Instituto Estadual de Florestas

Parecer nº 118/IEF/NAR PASSOS/2026

PROCESSO Nº 2100.01.0040813/2025-66

PARECER ÚNICO

Figura 2: mapa de intervenção

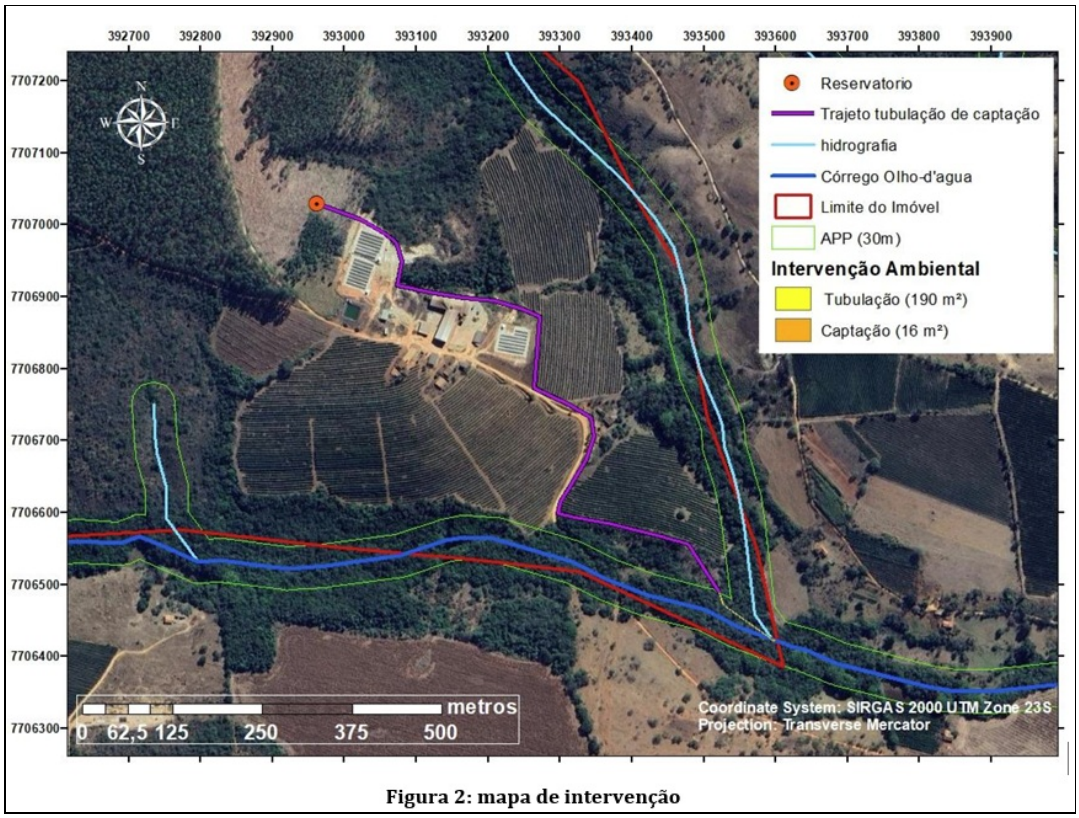
A figura abaixo mostra os arquivos digitais (125720652) sobre imagem do Google Earth, sendo a a área requerida para intervenção de 00,0206 ha representada pela poligonal amarela. Na área de intervenção está prevista instalação do ponto de captação por meio de bomba e estrutura de suporte da bomba (poligonal amarela sólida) e de tubulação de condução da água (poligonal amarela circunscrita). A APP está representada pela poligonal vermelha e as áreas de reserva legal pelas poligonais verdes.

Conforme arquivos digitais (125720652) apresentados, são coordenadas UTM de referência do ponto de captação: X=393597.88; Y=7706421.77, zona 23k, Datum SIRGAS 2000, e da tubulação de condução da água: X=393527.95; Y=7706471.45, zona 23k, Datum SIRGAS 2000.

O PIA (125720643) relata que "*Será instalada uma bomba com capacidade de captar um volume de 25 m³/dia, para isso deverá ser instalado uma estrutura de suporte da bomba, e uma estrutura (contenção) para acumular um volume de água que permita a sucção*". Além da tubulação a ser instalada na APP (objeto do requerimento), é prevista uma tubulação até um reservatório para acumulação da água captada no córrego Olho d'água. A figura 2 do PIA mostra o trajeto da tubulação que vai da APP até o reservatório que será instalado fora de APP (print abaixo). Essa figura detalha que a área ocupada pela bomba e estrutura de suporte da bomba em APP é de 16 m² e a área da tubulação para captação na APP é de 190 m², totalizando 206 m², ou 00,0206 ha requeridos para intervenção em APP. Já o reservatório da água captada será instalado próximo de benfeitorias do imóvel rural, a montante do curso de água.

Figura 7 - Local em vermelho da casa de bomba.

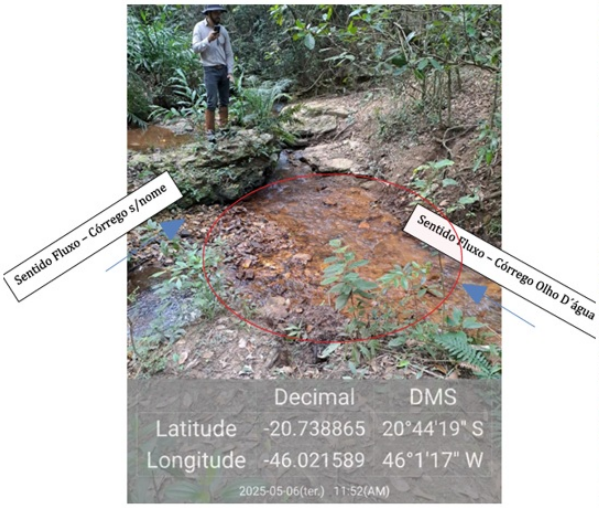
O PIA mostra as figuras 7, 8 e 9 com as coordenadas em graus decimais e em graus, minutos e segundos, bem como situação das áreas previstas para casa de bomba, bacia de captação e tubulação, conforme print abaixo:

Ao conferir tais coordenadas, foi verificado que estão localizadas em desconformidade os arquivos digitais (125720652, sendo que algumas nem mesmo estão no interior do imóvel objeto de análise. Segue print da imagem do Google Earth que demonstra a localização das coordenadas informadas. Na imagem abaixo os marcadores estão numerados 7, 8 e 9, indicando as coordenadas das figuras 7, 8 e 9, respectivamente, do PIA, sendo que os marcadores rosas representam as coordenadas em graus decimais e os marcadores azuis representam as coordenadas em graus, minutos e segundos. O marcador branco mostra a localização requerida para o ponto de captação nas coordenadas UTM X=393597.00; Y=7706421.00, zona 23k, Datum SIRGAS 2000, e a seta azul mostra a localização do ponto de captação instalado em local divergente ao que foi requerido no processo em questão, nas coordenadas UTM X=393375.00; Y=7706505.00, zona 23k, Datum SIRGAS 2000.
